**SOLICITATION AMENDMENT
MODIFICATION DE L'INVITATION**

Title - Sujet Système D'Extinction D'Incendie Système D'Extinction D'Incendie et D'Alarme Incendie	
Solicitation No. - N° de l'invitation EP076-201304/A	Amendment No. - N° modif. 009
Client Reference No. - N° de référence du client 20201304	Date 2021-03-31
GETS Reference No. - N° de référence de SEAG PW-\$\$\$FG-374-79676	
File No. - N° de dossier fg374.EP076-201304	CCC No./N° CCC - FMS No./N° VME
Solicitation Closes - L'invitation prend fin at - à 02:00 PM Eastern Daylight Saving Time EDT on - le 2021-04-13 Heure Avancée de l'Est HAE	
F.O.B. - F.A.B. Plant-Usine: <input type="checkbox"/> Destination: <input checked="" type="checkbox"/> Other-Autre: <input type="checkbox"/>	
Address Enquiries to: - Adresser toutes questions à: Vani-Machado, Alba	Buyer Id - Id de l'acheteur fg374
Telephone No. - N° de téléphone (873) 355-4048 ()	FAX No. - N° de FAX () -
Destination - of Goods, Services, and Construction: Destination - des biens, services et construction:

Addenda 4

Hangar T-58 Remplacement du système d'extinction d'incendie Questions
Solicitation – EP076.201304

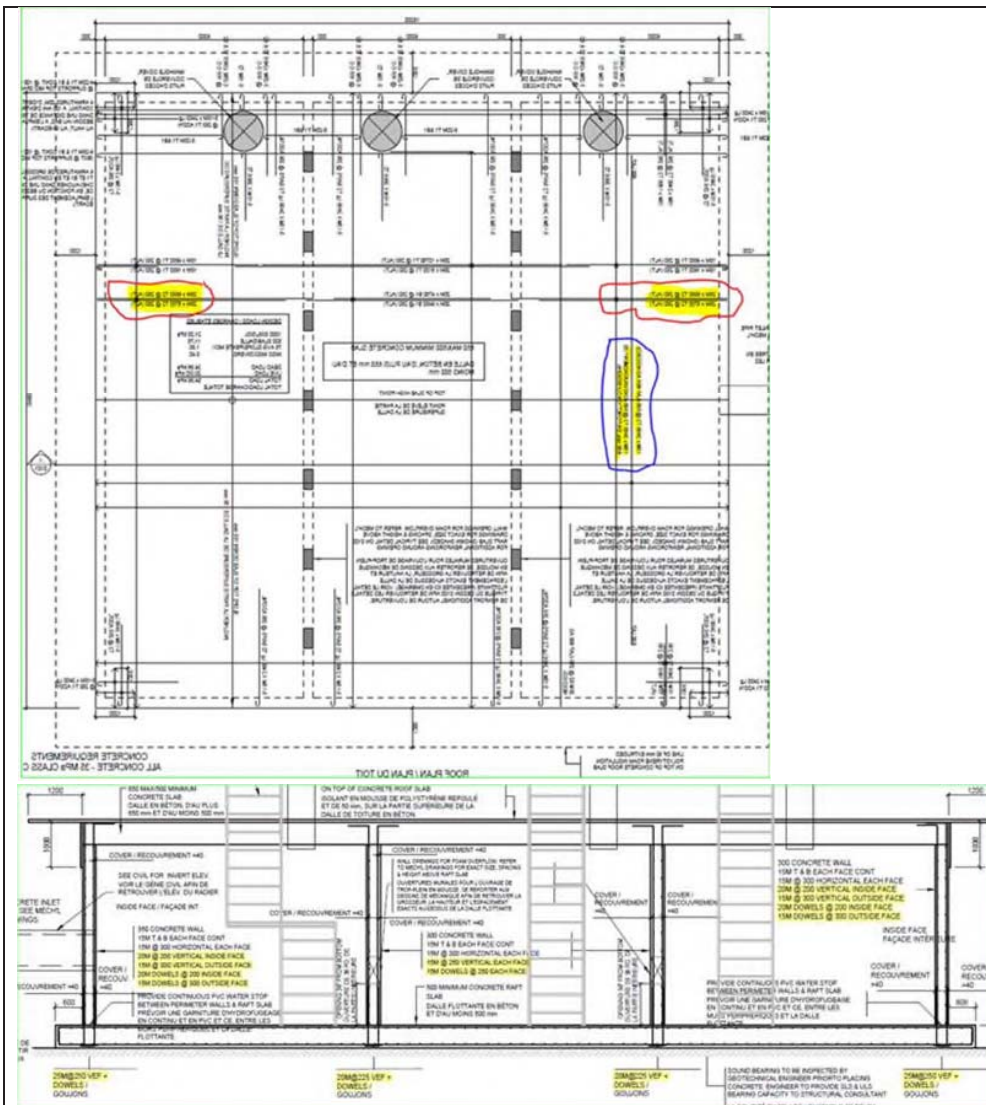
Le détail 7/A.12 montre une membrane anti-humidité s'étendant sous la semelle du réservoir. Veuillez confirmer si la membrane anti-humidité doit faire le tour de tout le réservoir (y compris les murs, au-dessus de la dalle et sous la semelle du réservoir)?

La membrane anti-humidité doit s'arrêter au bas de la semelle. Une partie de la membrane anti-humidité sous la semelle sera supprimée dans l'addenda.
